Mission régionale d'autorité environnementale

**Avis délibéré
sur le projet de réalisation d'une opération géothermique
et sur le projet de plan local d'urbanisme (PLU)
à l'occasion de sa mise en compatibilité
Le Chesnay-Rocquencourt (78)**

N° APPIF-2023-052
et APJIF-2023-027
du 22/06/2023

Figure 5: Cartographie globale du réseau SAS 1, avec ses tronçons existants (vert, bleu et jaune) et du neufs (rouge). En haut à gauche de l'image, emplacement de la centrale géothermique (point violet). Source : Étude d'impact, p. 59

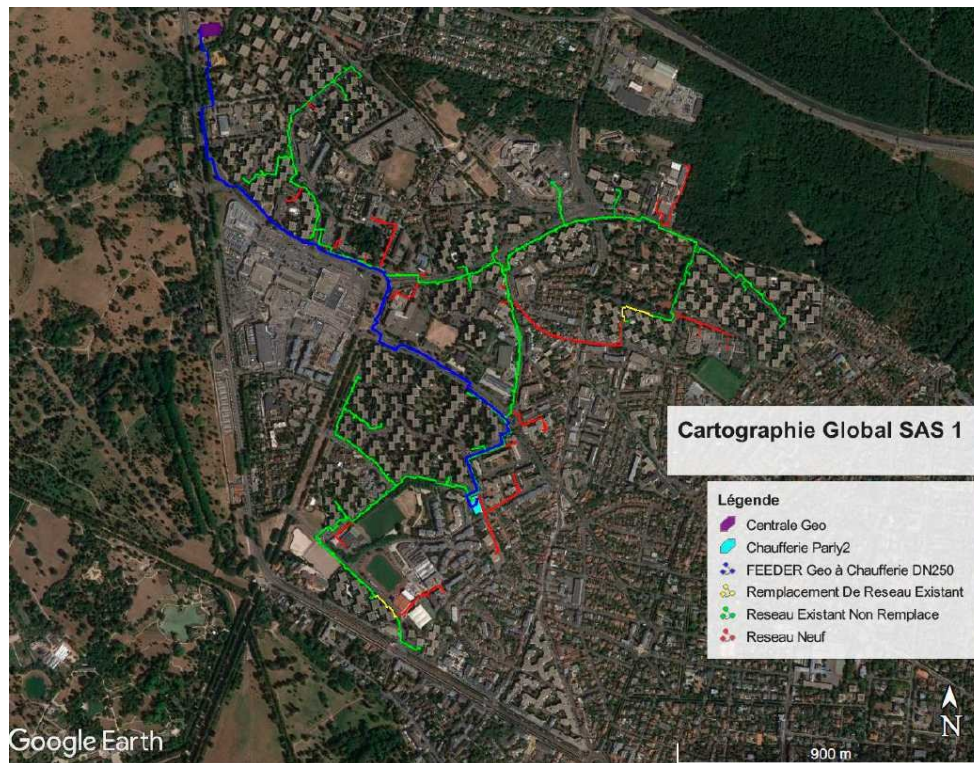
Concernant les nouveaux réseaux de chaleur (à la fois pour l'extension du réseau existant et la création du nouveau réseau envisagé), l'étude d'impact indique que « le tracé du réseau de chaleur, les raccordements et les travaux de chaufferie sont en cours d'élaboration. Les options de déploiement de ce futur réseau ne sont pas affirmées : elles le seront par le délégataire qui sera associé au projet. Les impacts associés au déploiement des réseaux seront abordés de manière générale » (p. 58, 61).

Figure 7: Plan de zonage en vigueur (en haut) et après la mise en compatibilité (en bas)

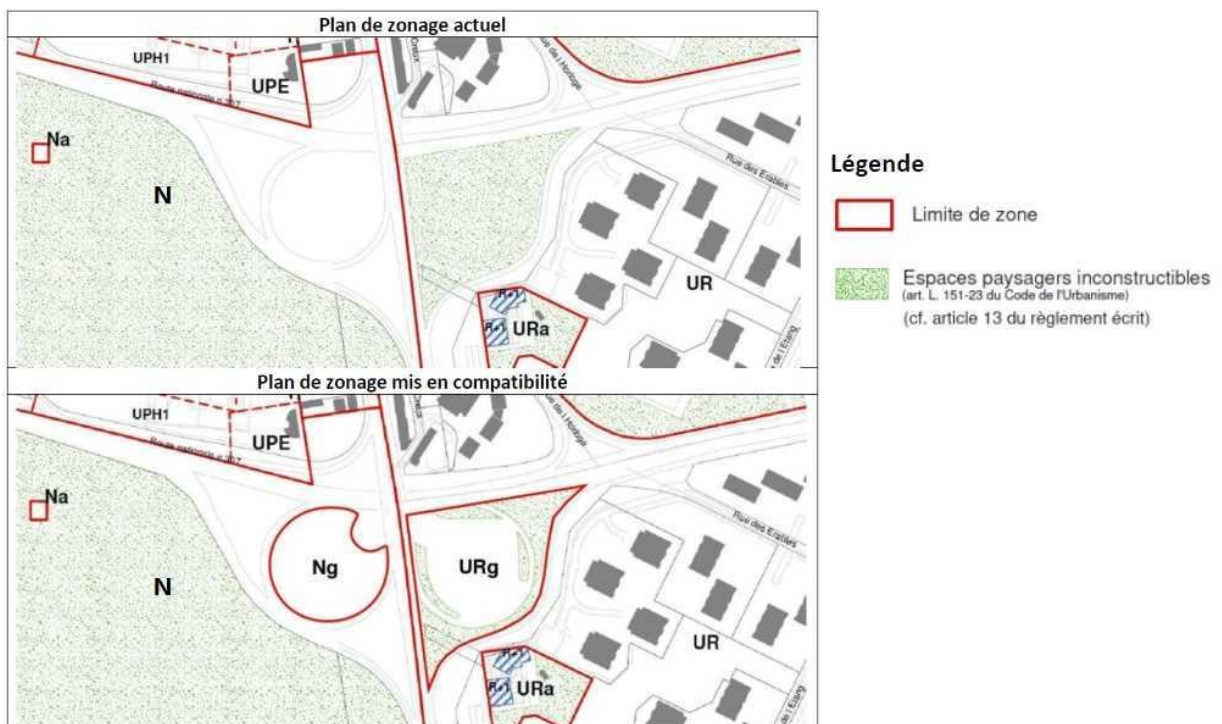
Le rapport environnemental indique que le PLU en vigueur ne permet pas la réalisation du projet géothermique (p. 17-26) et nécessite donc des modifications qui portent sur le plan de zonage (Figure 7) et le règlement écrit.

Figure 12: Localisation de l'arboretum de Chèvreloup (en pointillé vert) par rapport au site d'implantation de la centrale géothermique et de ses puits de forage. Source : Google Earth

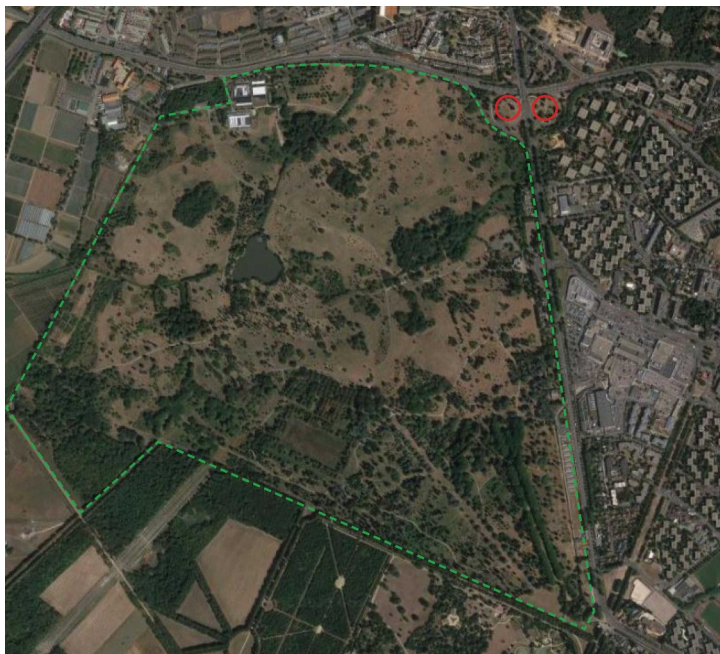
L'abattage d'arbres, discuté dans le chapitre 3.1. du présent avis, est une première incidence du projet sur la biodiversité locale. Plus largement, la pollution sonore induite par les travaux sont susceptibles d'impacter les populations animales, notamment l'avifaune, mais également les mammifères voire l'entomofaune autour des deux zones de forage. Cependant, l'analyse des incidences de ces pollutions se limite dans le dossier aux populations humaines. Pourtant, la proximité de l'arboretum de Chèvreloup³⁷ (Figure 12), dont le patrimoine arboré constitue un lieu de vie et de développement remarquable pour la biodiversité animale, constitue un élément paysager déterminant pour le projet et potentiellement impacté par sa mise en œuvre.

En effet, la pollution sonore peut impacter la capacité des animaux à se reproduire, à communiquer, se déplacer, hiberner, voire à se nourrir³⁸.
